SERVICE-INFO

Ændret udseende af strammeenhed 534 0100 20

Bestillings nr.: 534 0100 20

Figur 1: 534 0100 20 – aktuel udførelse

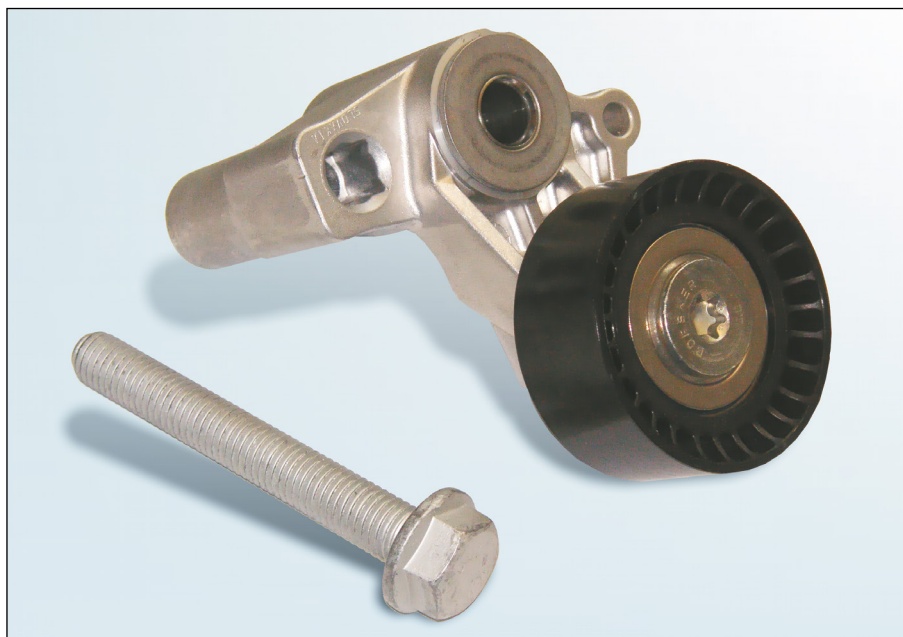
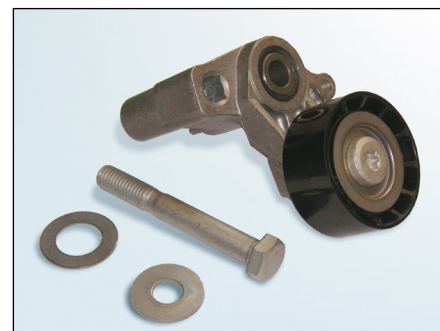
Indenfor rammerne af fortsat udvikling af vores produkter har vi ændret udseende af strammeenhed **534 0100 20**.

De indtil nu løse dele i tilbehør (skiver) er nu fastmonteret på strammeenheden. Fastgøringsskruen blev også ændret.

I overgangsfasen kan man levere begge rullespecifikationer. Begge versioner tilfredsstiller tekniske specifikationer og kan bruges ubegrænset.

Kun den nye skrue kan anvendes i den nye specifikation. Andre eller gamle skruer tillades ikke!

Ved fastgøringsskruestramning skal man overholde vridningsmomenterne foreskrevet af køretøjfabrikanten!
